PARCO INTERCOMUNALE DELLE COLLINE CARNICHE

Variante n.7

Relazione

modificato maggio 2021, parere CTS 3 e 4 2021

Variazione n. 1 – Raveo (non interessata da vincoli paesaggistici PPR)

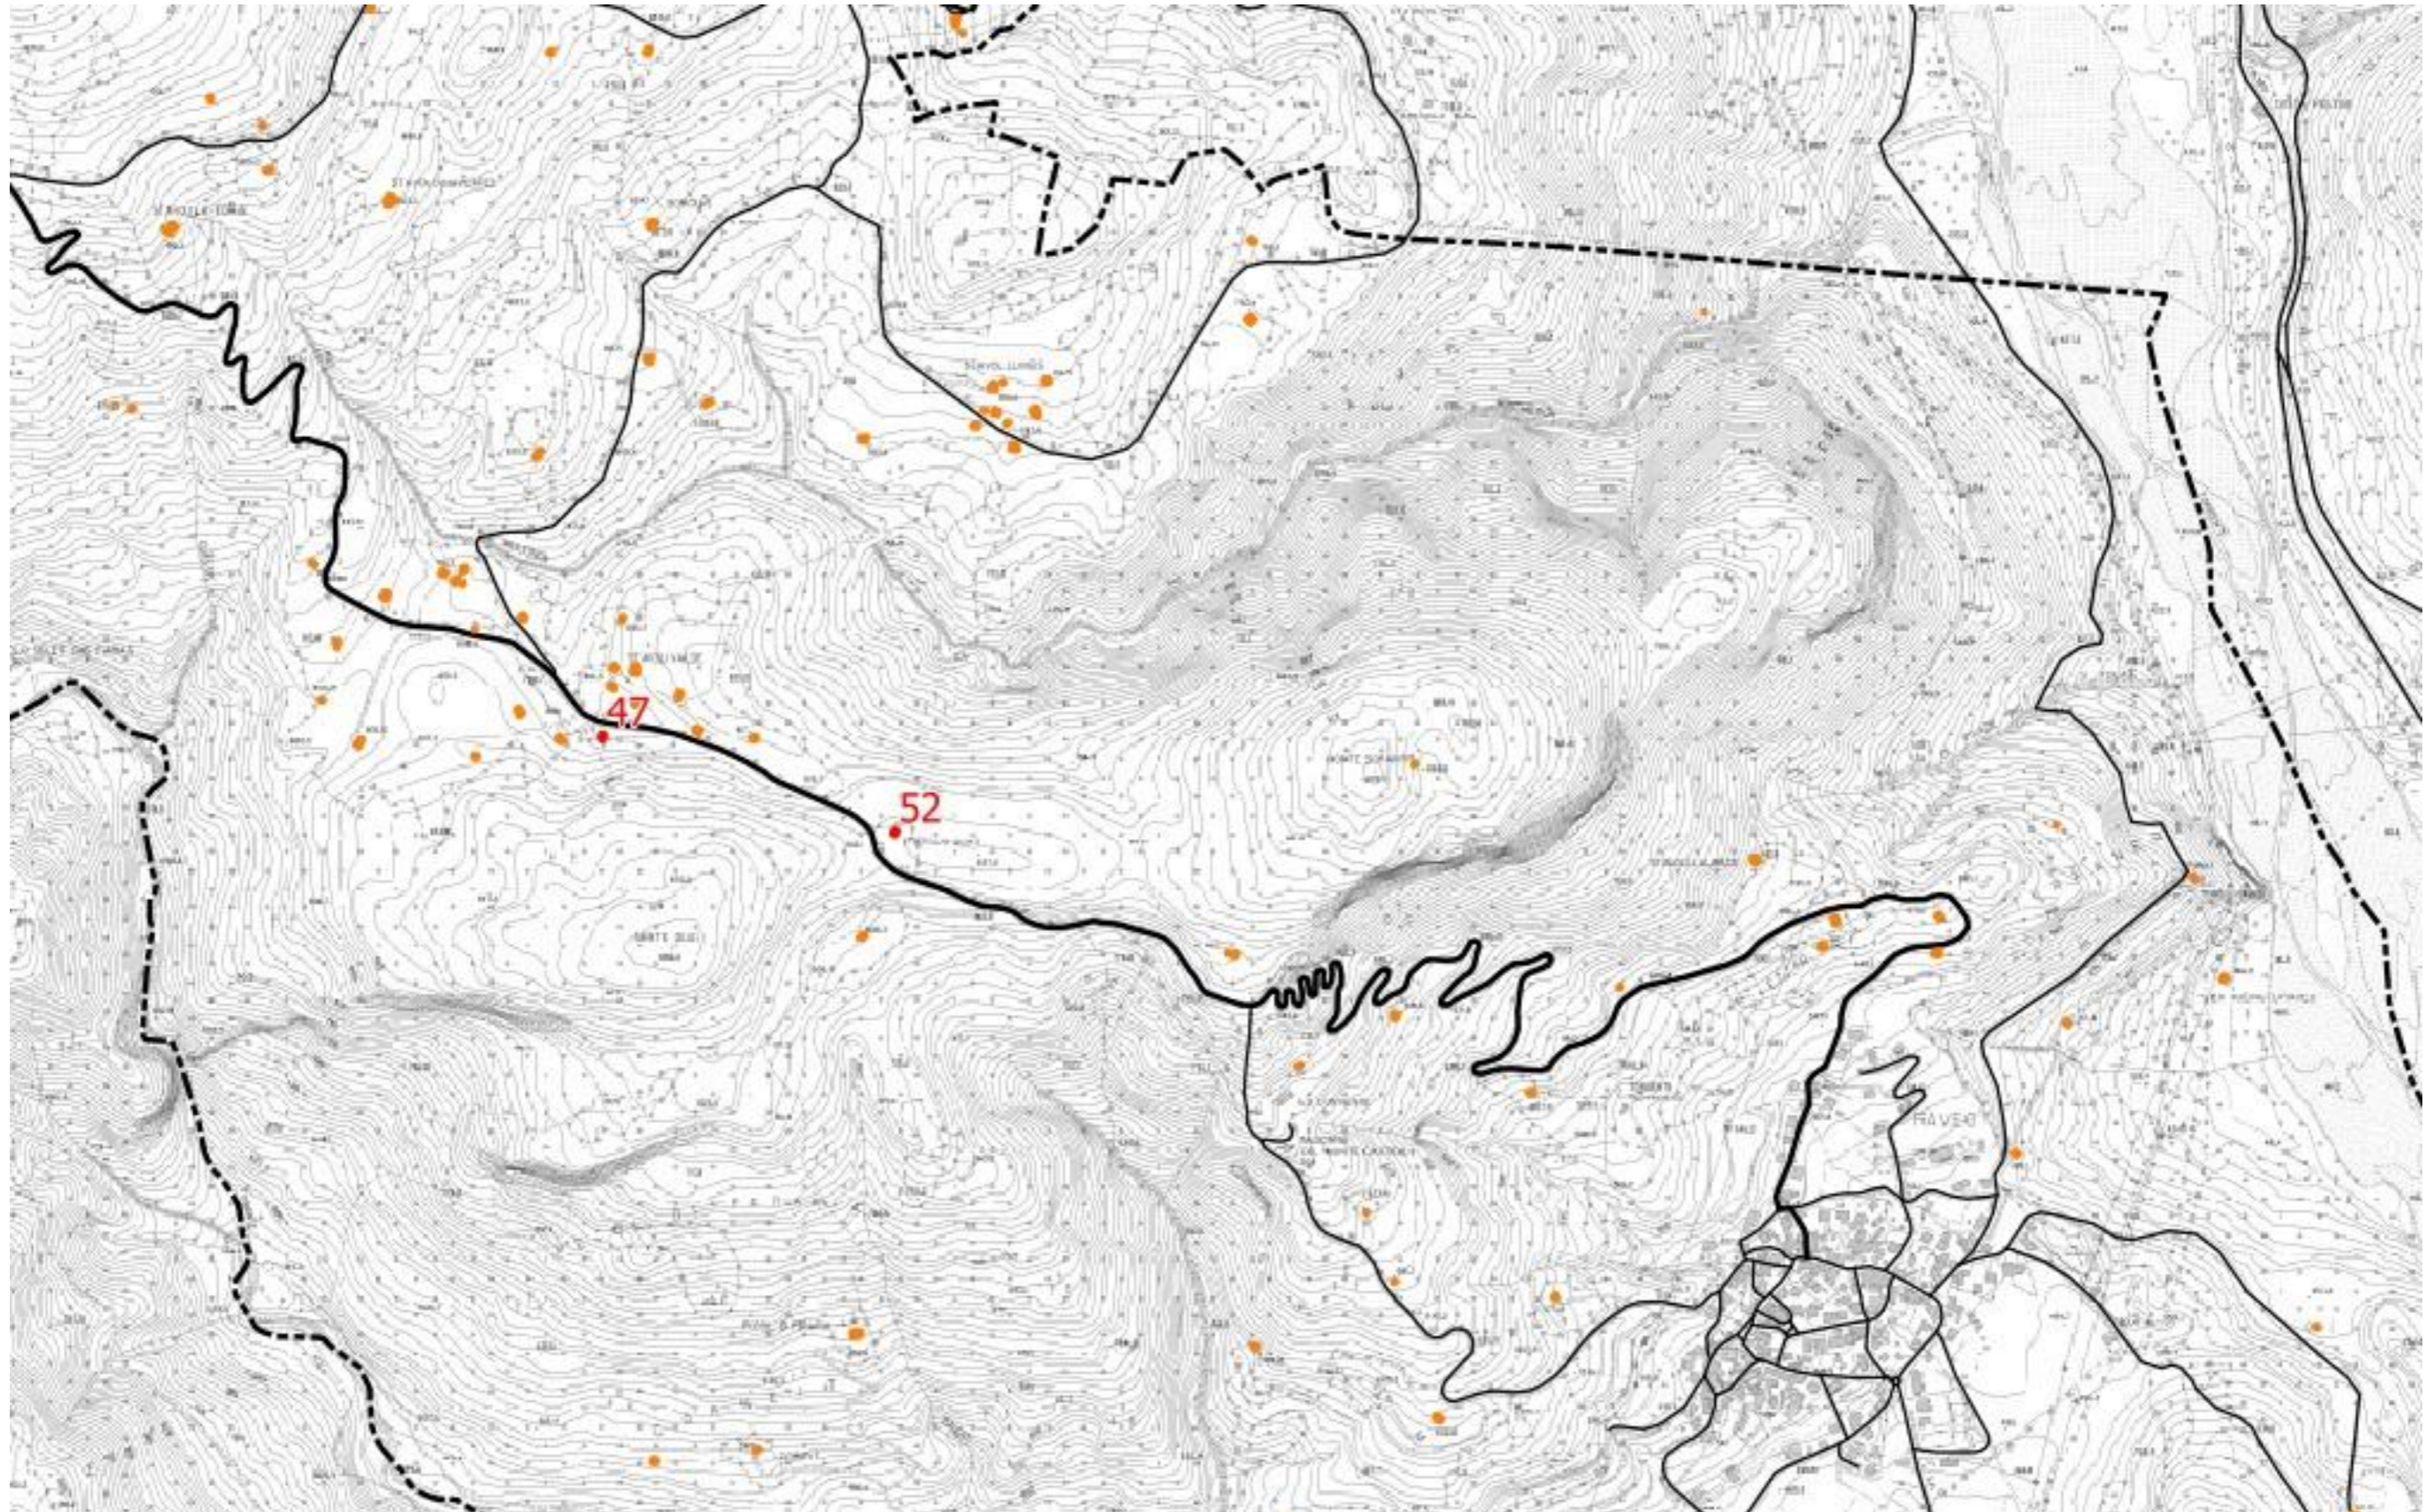
Proposta di Modifica: la modifica consiste in:

- 1) inserimento di uno stavolo e dell'area di pertinenza in zona RP1 per servizi ed attrezzature pubbliche (luoghi strategici del Parco) finalizzata anche all'esproprio. Il progetto prevede il recupero e l'acquisizione dell'edificio, attualmente in pessime condizioni, per offrire aree pubbliche attualmente carenti e creare un punto di ristoro e dei posti letto, a servizio dell'intera zona.

Superficie di variante: mq 886

Modifica: da zona RG2 a zona RP1.1 (vedi estratti);

- 2) inserimento nella zonizzazione del Parco alla voce "Percorsi" di due sentieri da recuperare (tot 2125 m) in aderenza con il Progetto attuativo del PPR per la conca di Pani (vedi estratti).

◊
piano vigente con individuazione aree modificate

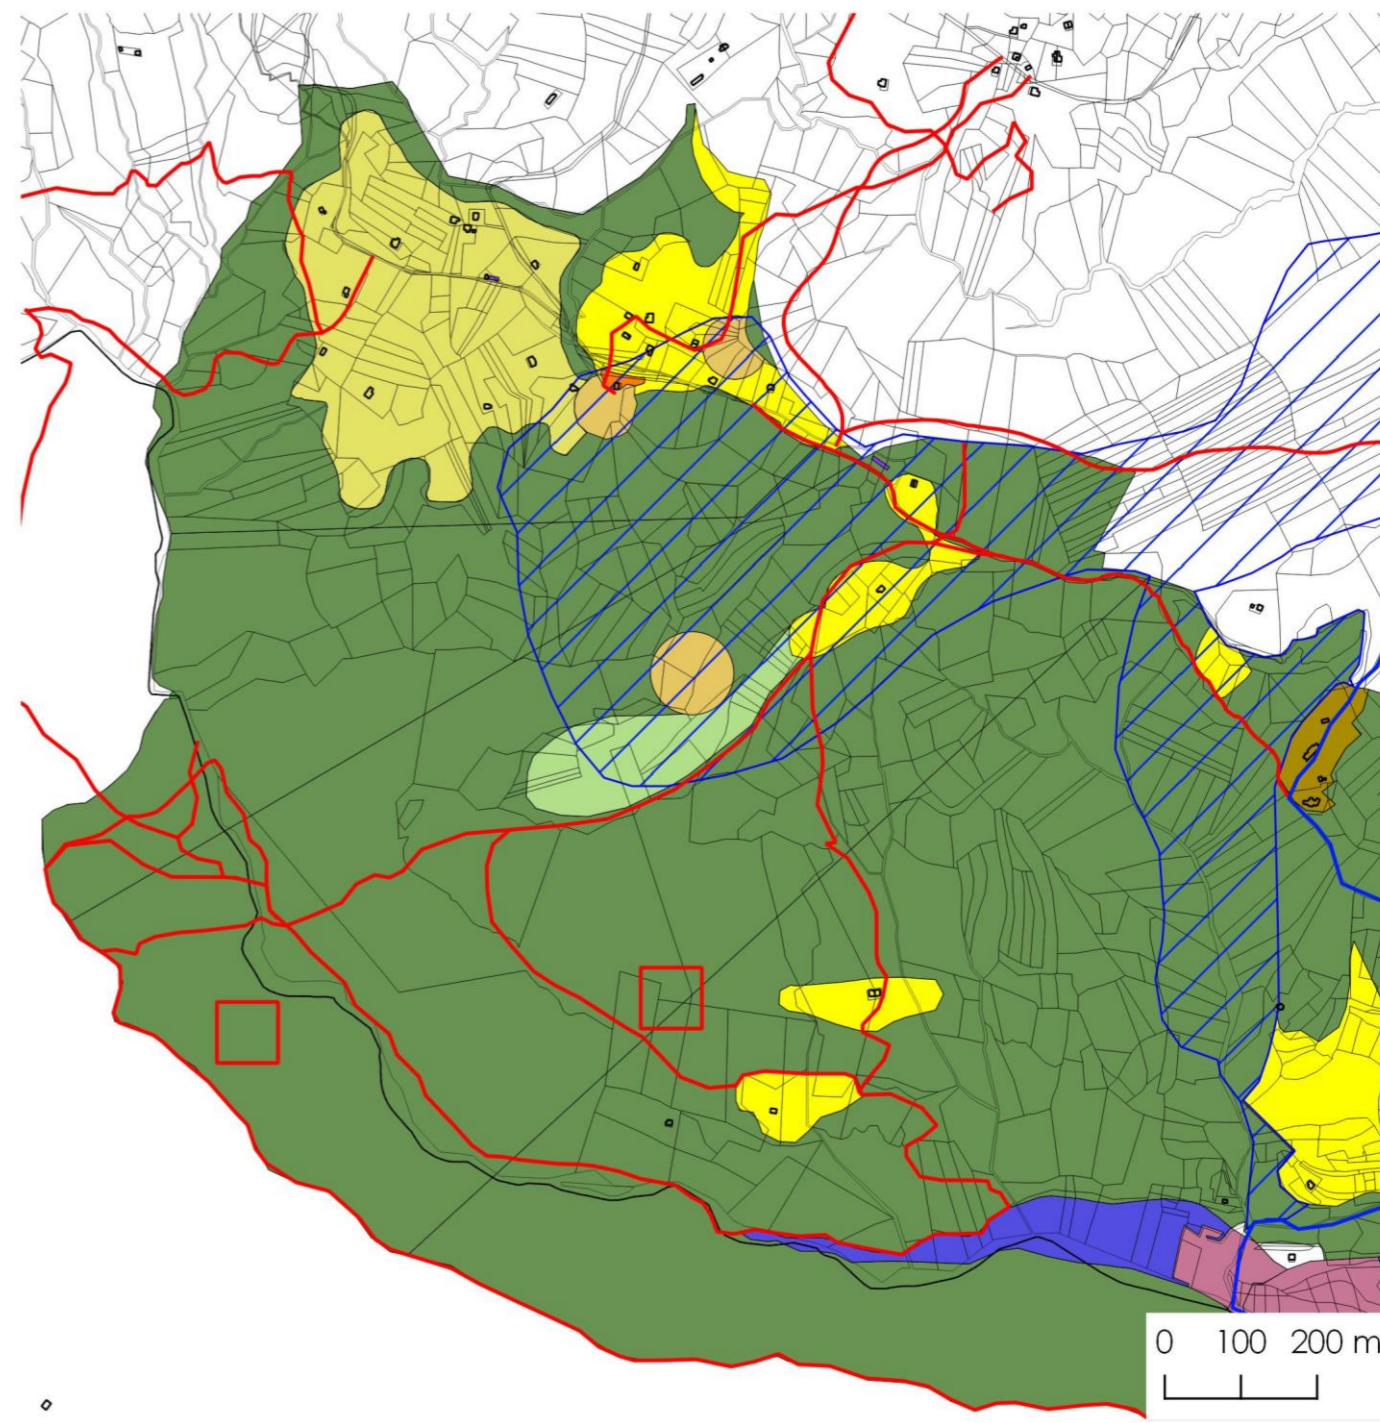
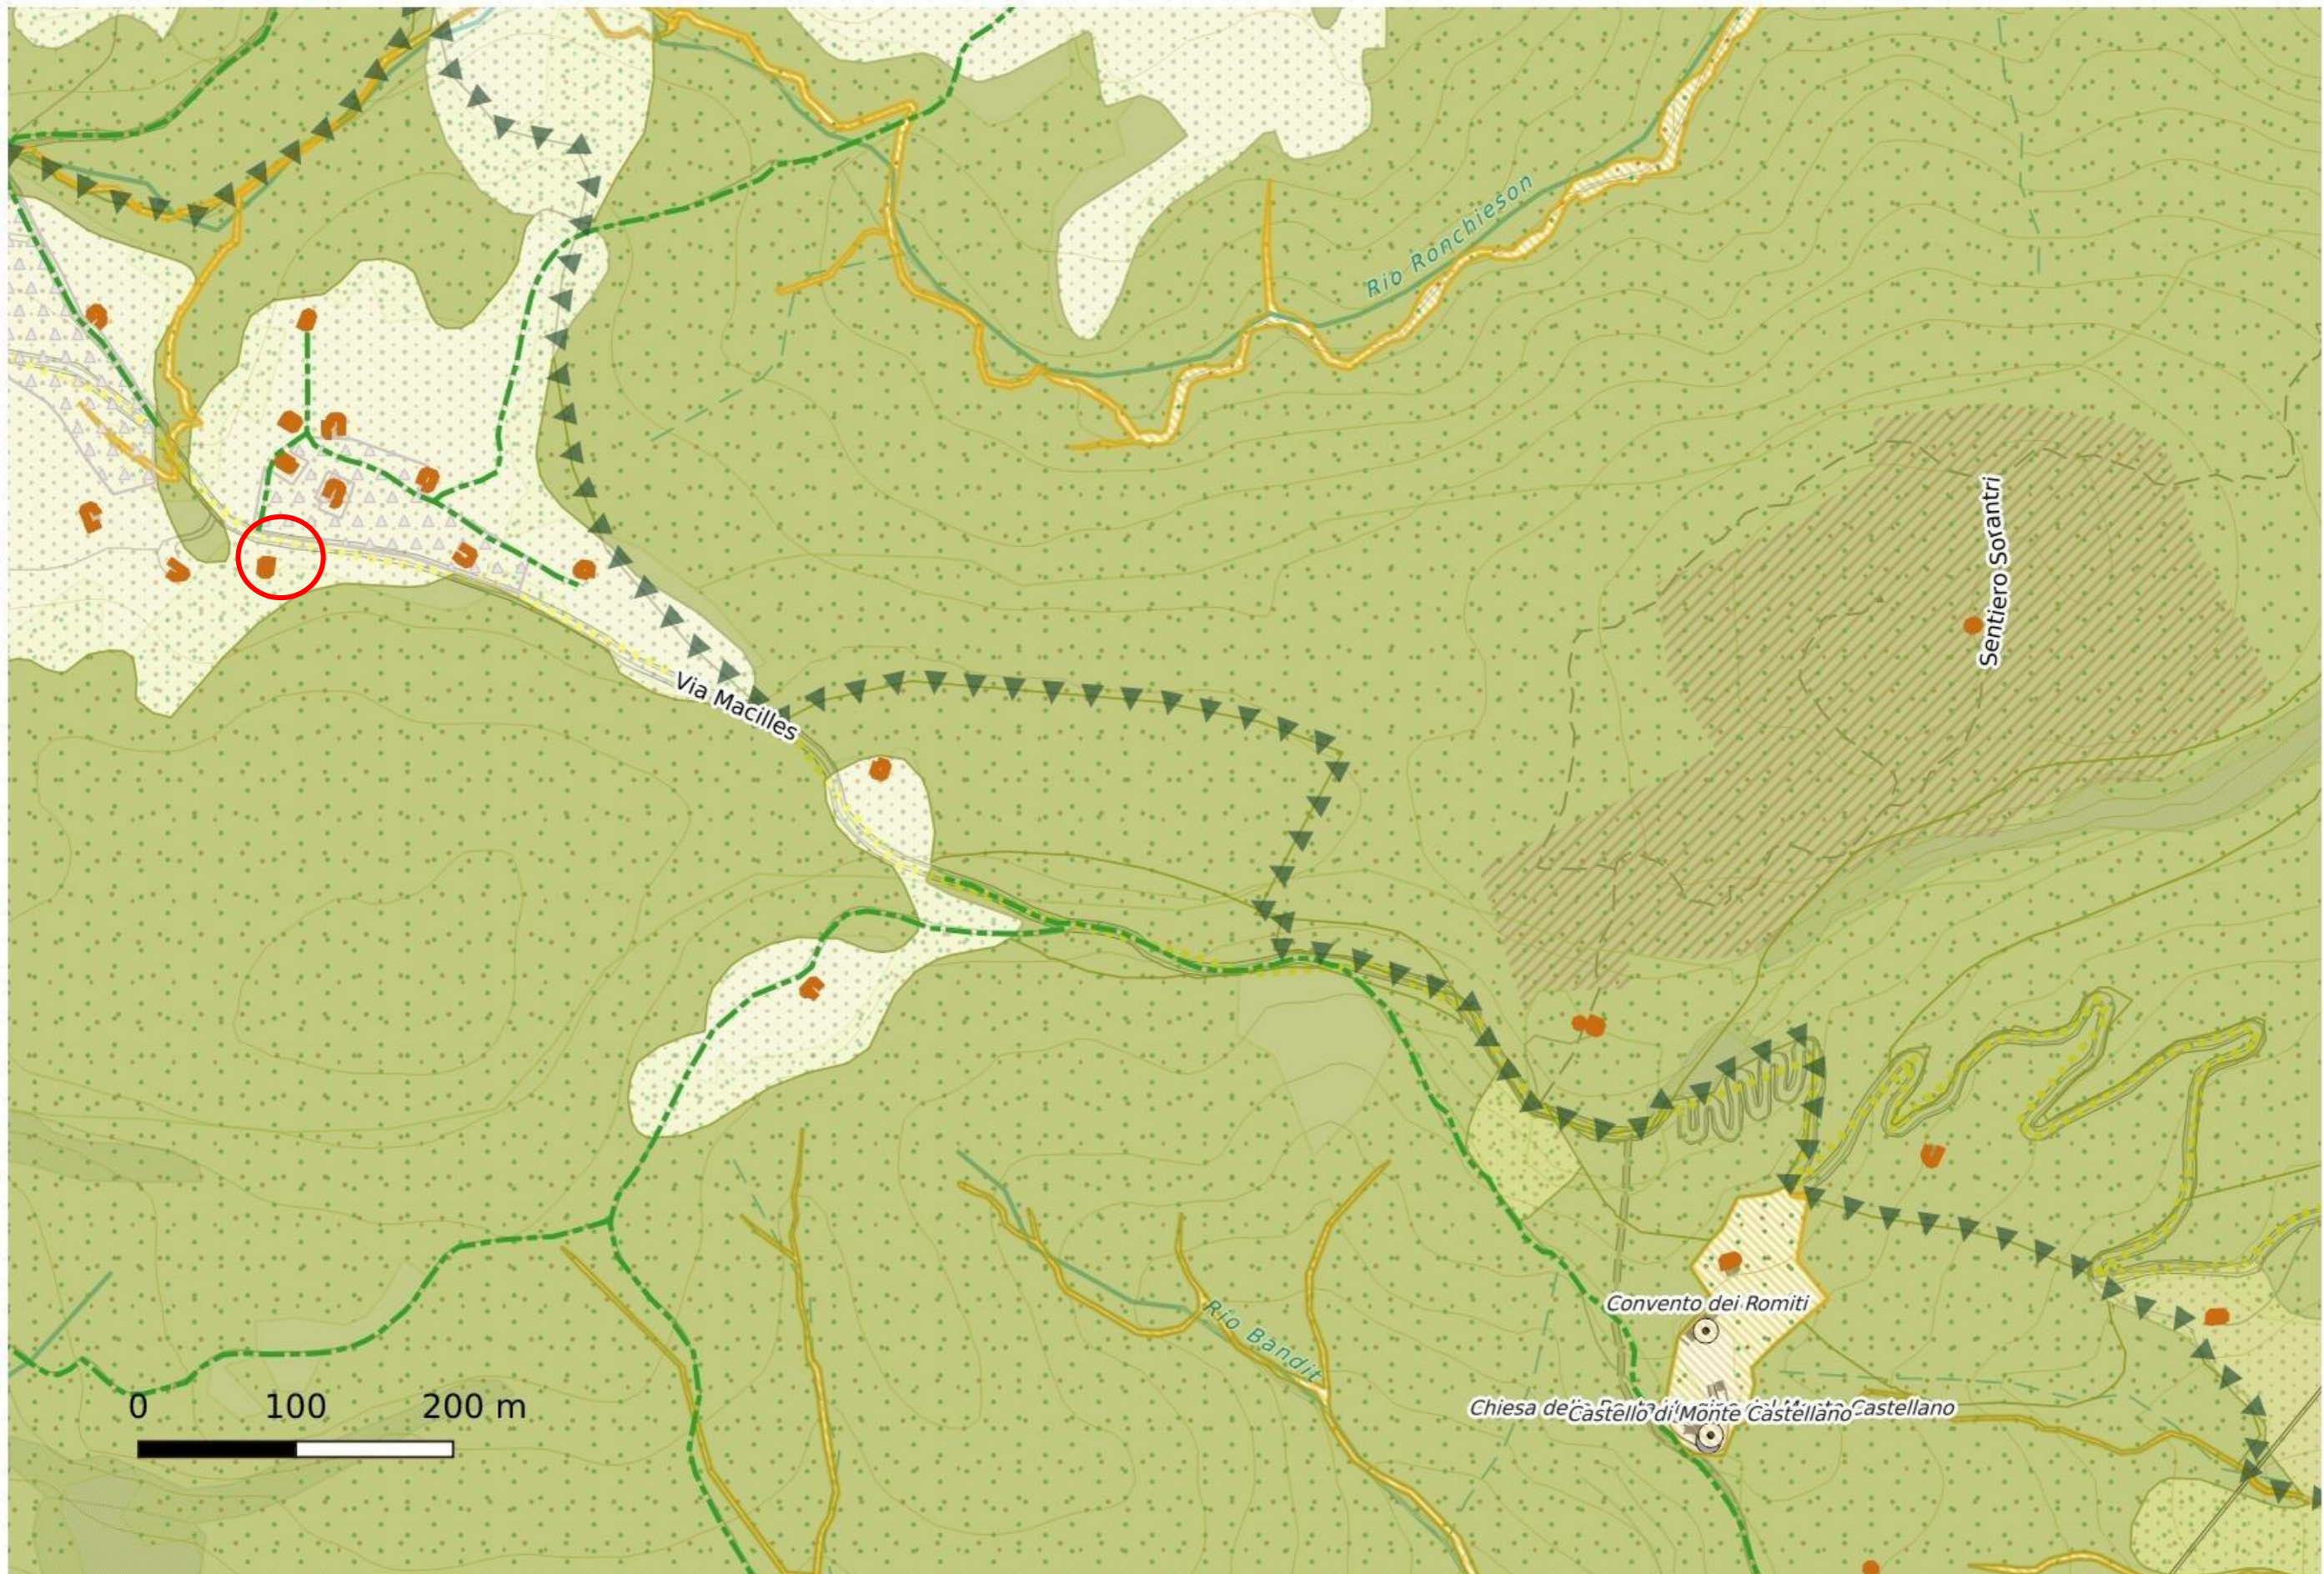
◊
proposta di variante: inserimento di uno tavolo in zona RP1 (arancione) e inserimento sentieri da recuperare

Piano vigente

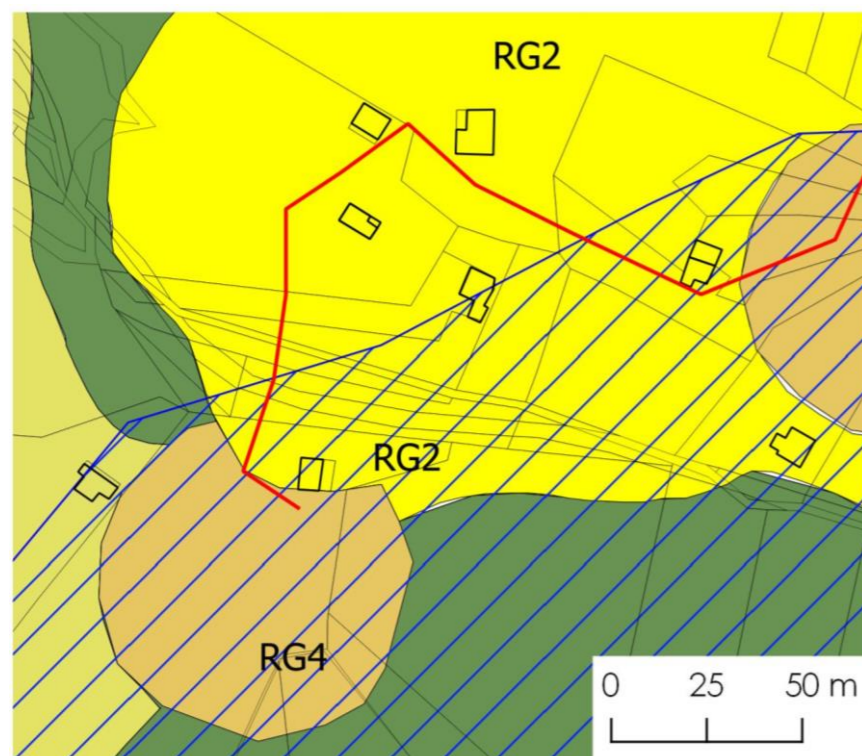
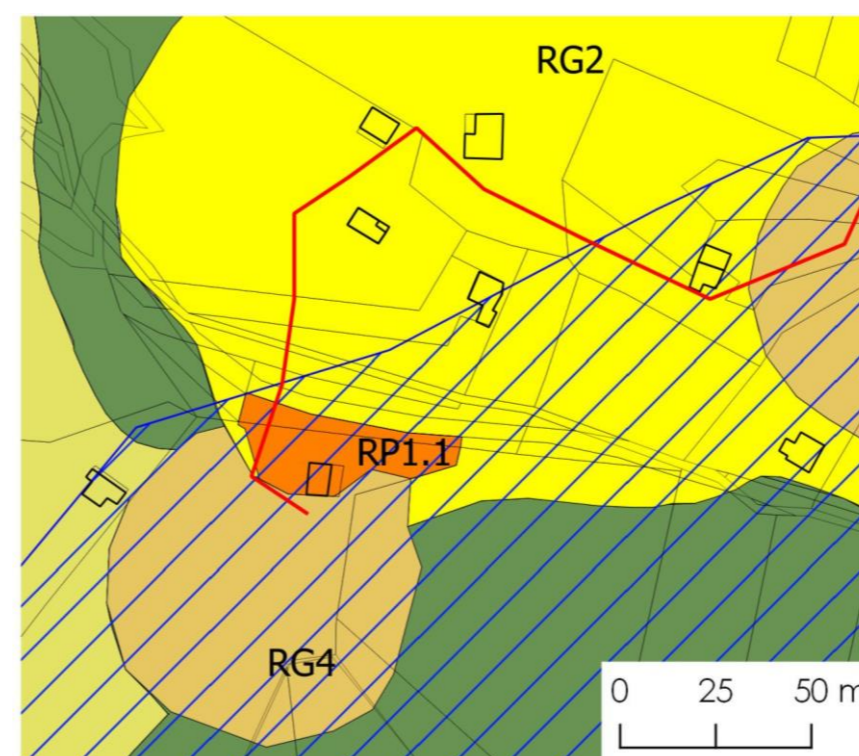
Estratto zonizzazione parco e carta habitat:

l'area oggetto di variante è il lotto di pertinenza dello tavolo, a prato.

Variante (886 mq) zona RP1.1
